INFORME EVALUACIÓN TÉCNICA DE LA LICITACIÓN PÚBLICA N° 21/2022 CONTRATO DE SUMINISTRO PARA ADQUISICIÓN DE BRAZO ARTICULADO PARA EL CUERPO DE BOMBEROS DE OSORNO.

ANEXO I

Por medio del presente y para una mejor comprensión de su propuesta presentada en el marco la Licitación N° 21/2022 Carro con Brazo Articulado para el Cuerpo de Bomberos de Osorno, se solicita aclarar los siguientes puntos sobre las bases técnicas:

Anexo 1

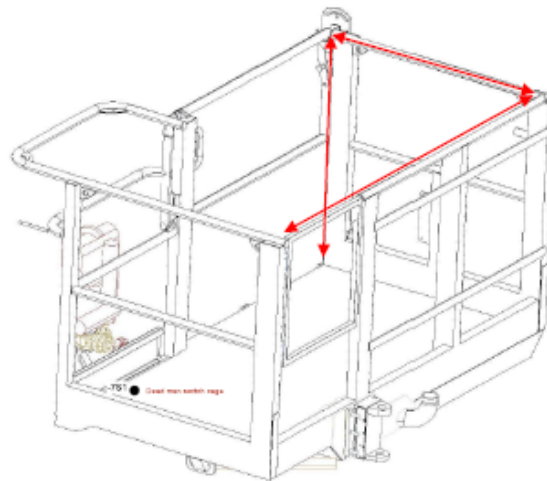
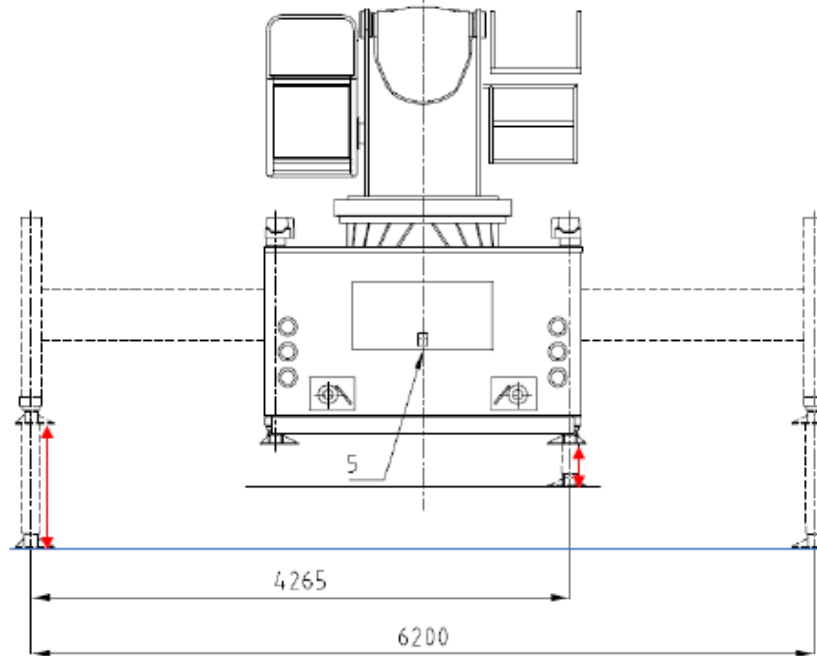
1.11	Plano del vehículo	El oferente debe entregar un plano físico y digital detallado de la planta, elevación frontal, posterior y lateral del vehículo con medidas en milímetros y características detalladas, incluyéndose además el plano de los compartimentos con sus dimensiones acotadas.	Falta indicar dimensiones y cotas del canasto y estabilizadores (Ver anexo 1)
		Además, deberá entregar un plano estructural de la carrocería en tamaño A1, en su vista de frente, vista superior, vista derecha, vista izquierda y vista posterior.	Falta indicar dimensiones y cotas del canasto y estabilizadores (Ver anexo 1)

Anexo 2

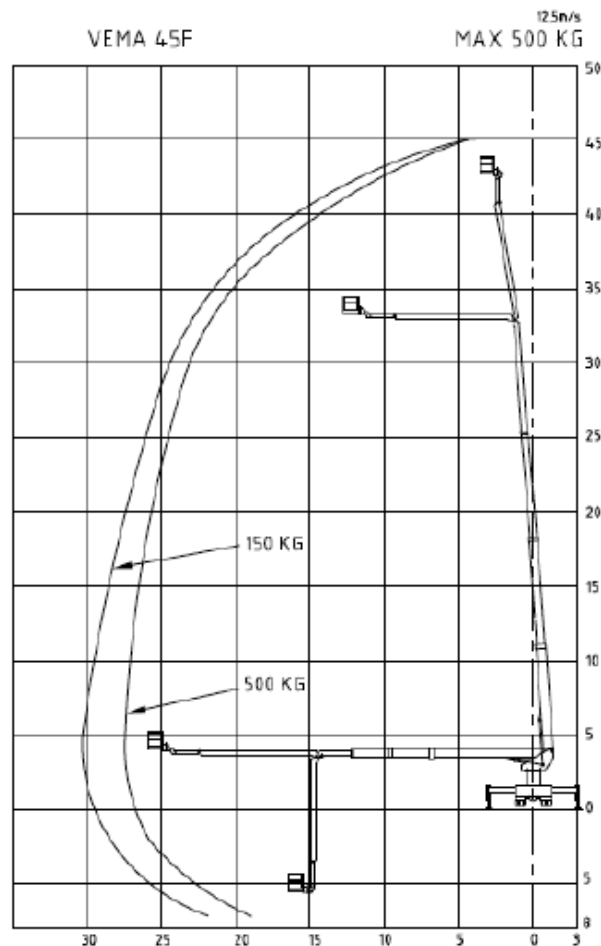
2.3 SISTEMA DE ESTABILIZACIÓN			
2.3.3		Los estabilizadores deberán tener movimiento vertical de a lo menos 1.050 mm y estar equipados con sistema de alerta de estabilizadores guardados y luz intermitente de aviso de puesta en marcha o sistema similar.	Detallar dimensiones de los estabilizadores. (Ver Anexo 2)
